Název a evidenční číslo Stavby: II/605 a III/2365 Beroun, rekonstrukce silnic - zbývajících úsek Název stavebního objektu/provozního souboru (SO/PS): Autobusové a odstavné zálivy - k.ú. Beroun	Číslo SO/PS / / číslo Změny SO/PS: 159.1 / 1	Číslo ZBV: 26
---	---	-------------------------

Změnový list				
Název a evidenční číslo Stavby: II/605 a III/2365 Beroun, rekonstrukce silnic - zbývajících úsek Název stavebního objektu/provozního souboru (SO/PS): Autobusové a odstavné zálivy - k.ú. Beroun		Číslo SO/PS / / číslo Změny SO/PS: 159.1 / 1		Číslo ZBV: 26.3
Strany smlouvy o dílo č. S - 2256/00066001/2021 KSÚS na realizaci uvedené Stavby uzavřené dne 25.10.2021 (dále jen Smlouva):				
Objednatel: Krajská správa a údržba silnic Středočeského kraje, příspěvková organizace se sídlem Zborovská 81/11, 150 21 Praha 5 - Smíchov a Město Beroun se sídlem Husovo náměstí 68, 266 01 Beroun - Centrum a Město Králův Dvůr se sídlem náměstí Míru 139, 267 01 Králův Dvůr				
Zhotovitel: STRABAG, a.s.,Kačírkova 982/4, 158 00 Praha 5 – Jinonice				
Přílohy Změnového listu:		Paré č.	Příjemce

SO/Změna v pořadí	159.1/1
Název SO	Autobusové a odstavné zálivy – k.ú. Beroun
Název změny	Neprovedení BUS zastávky L

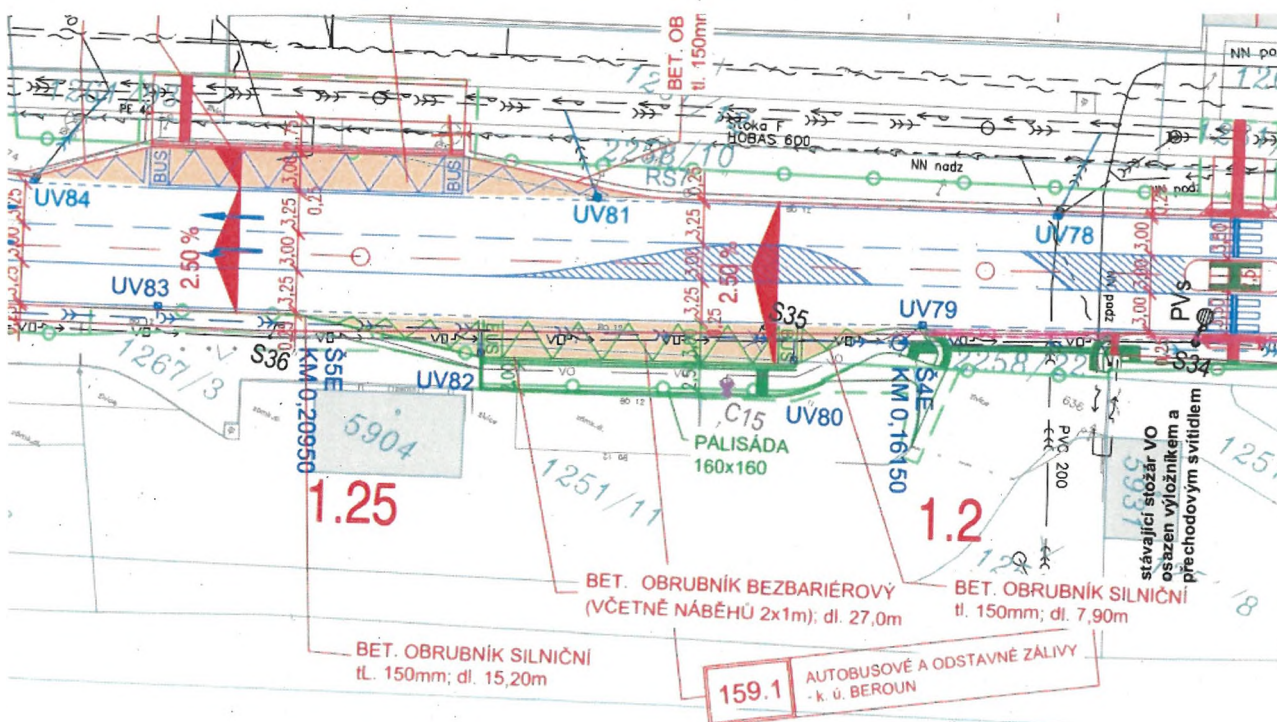
V souvislosti s probíhajícími jednáními mezi zástupci města Beroun a majiteli pozemku v k.ú. Beroun č. 2258/22, LV 10267 a č. 1267/3, LV 4289 se na Vás obrácíme s dotazem, zda máme realizovat stavební práce objektu SO 159.1. Konkrétně se jedná o stavební práce v místě autobusové zastávky veřejné dopravy na jižní straně Plzeňské ulice, směr Beroun. Tato zastávka se nachází na výše uvedených soukromých pozemcích, které nejsou uvedeny v platném stavebním povolení. Na druhou stranu je tato zastávka součástí zadávací dokumentace a související práce jsou zahrnuty do soupisu prací SOD objektu SO 159.1. Níže uvádím výřez ze situace PDPS.

- a) nedojde k prodloužení Doby pro dokončení díla dle Smluvních podmínek, protože potřebné práce pro provedení prací autobusové zastávky nemají v tuto chvíli vliv na kritickou cestu harmonogramu prací. Na druhé straně je vzniklou situaci nutné vyřešit nejpozději do 22.7.2023, protože má souvislost s probíhajícími pracemi a dokončením navazujícího objektu SO 101.
- b) může nastat snížení smluvní ceny, protože v případě neprovádění autobusové zastávky dojde k odečtení množství některých stávajících položek soupisu prací SO 159.1

Dobrý den všem,
dle dohody z KD, za souhlasu TDI a AD stavby, po prověření u Regionální dotační kanceláře potvrzují, že v rámci naší stavby je nejlepším řešením realizaci stavby BUS zastávky neprovádět, následně finance v rozpočtu zahrnout a zpracovat jako méněnáklady stavby. Ideálním řešením, po dohodě se zástupci Města Beroun je realizovat BUS zastávku jako nezávislou objednávku Města. Děkuji za spolupráci a s pozdravem, Martin Voříšek.
